改善箇所説明図

また、点検整備記録簿の該当欄に「日付、走行距離、ワークショップスタンプと担当者名、リコール：外-2865 補助ヒーターエレメントの改修」と記入する。

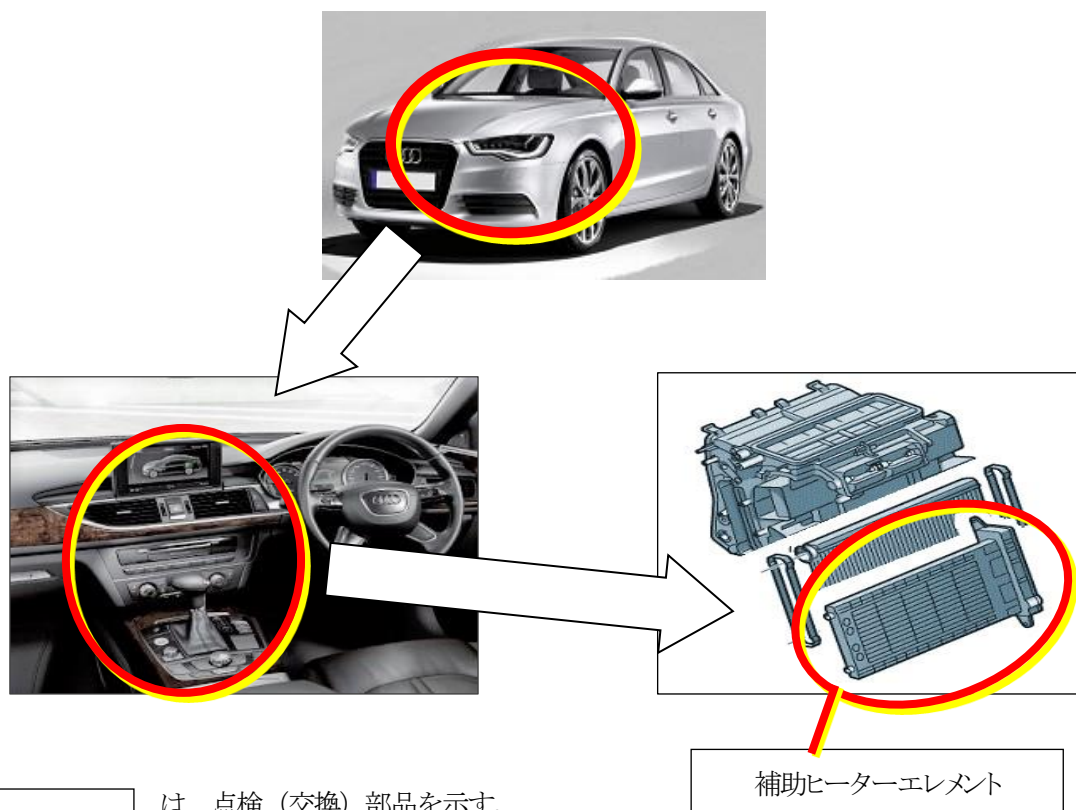
基準不適合発生箇所

電気式の補助ヒーターエレメントにおいて、製造時のコネクタの嵌合が不十分なため、接触不良状態のものがある。そのため、そのままの状態で使用を続けると、当該部分が発熱し、最悪の場合、火災が発生するおそれがある。

改善の内容

全車両、補助ヒーターエレメントのコネクタを点検し、嵌合状態が不適切なものはヒーターエレメントを交換する。

識別：車両識別プレートの下側に、白色で直径5mm程度のマークを塗布する。
